**Avis de la mission régionale d'autorité environnementale  
sur le projet de construction d'un parc photovoltaïque au sol sur  
la commune de Thézan-les-Béziers (Hérault)**

N°Saisine : 2022-10697

N°MRAe 2022APO96

Avis émis le 12 août 2022

Figure 3 : comparaison entre la variante retenue et les enjeux chiroptère (carte 86 issue de l'étude d'impact)

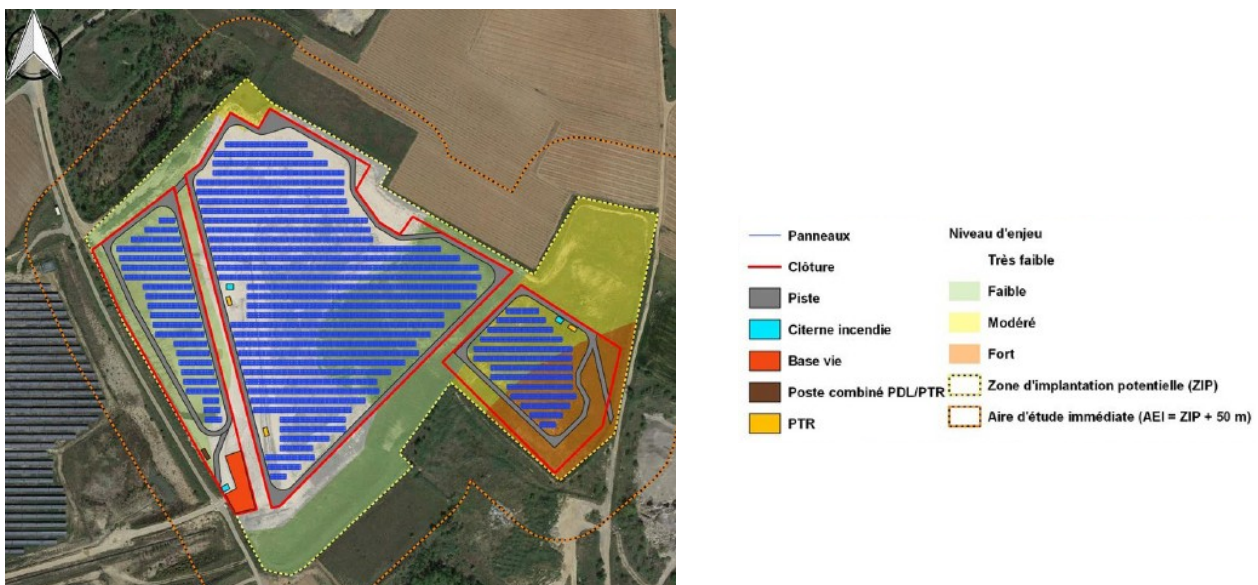
Les incidences sur les chauves-souris sont jugées faibles par le maître d'ouvrage du fait de l'absence de gîte potentiel identifié dans la zone d'étude et de l'application de mesures de réduction (adaptation de la période de travaux, recours à une mission d'accompagnement et de suivi écologique du chantier, absence d'éclairage, réalisation d'un entretien adapté à la végétation). La MRAe note que l'implantation de la future centrale entraîne la destruction de l'habitat de chasse du Minioptère de Schreibers (habitat considéré comme à enjeu fort dans le dossier).

Cette destruction d'habitat n'est pas prise en compte dans le dossier (surface impactée non évaluée, qualification des incidences non réalisée). La MRAe considère que les incidences sur les chauves-souris sont sous-évaluées et qu'un travail complémentaire doit être réalisé pour prendre en compte cette destruction d'habitats d'espèces protégées à enjeu régional très fort. En cas d'impact résiduel significatif, la MRAe précise que la destruction d'habitat d'espèces protégées est également à prendre en compte au titre de l'article L. 411-1 du code de l'environnement qui interdit toute destruction, déplacement ou dérangement d'espèces (dossier en cours d'instruction par les services compétents de la DREAL).

**La MRAe recommande de compléter l'étude des incidences concernant les chauves-souris par une évaluation des impacts de la destruction des habitats de chasse du Minioptère de Schreibers. Cette analyse devra comprendre une quantification des surfaces concernées, une qualification des enjeux et des incidences pour en déduire les mesures d'évitement, de réduction voire de compensation nécessaires.**
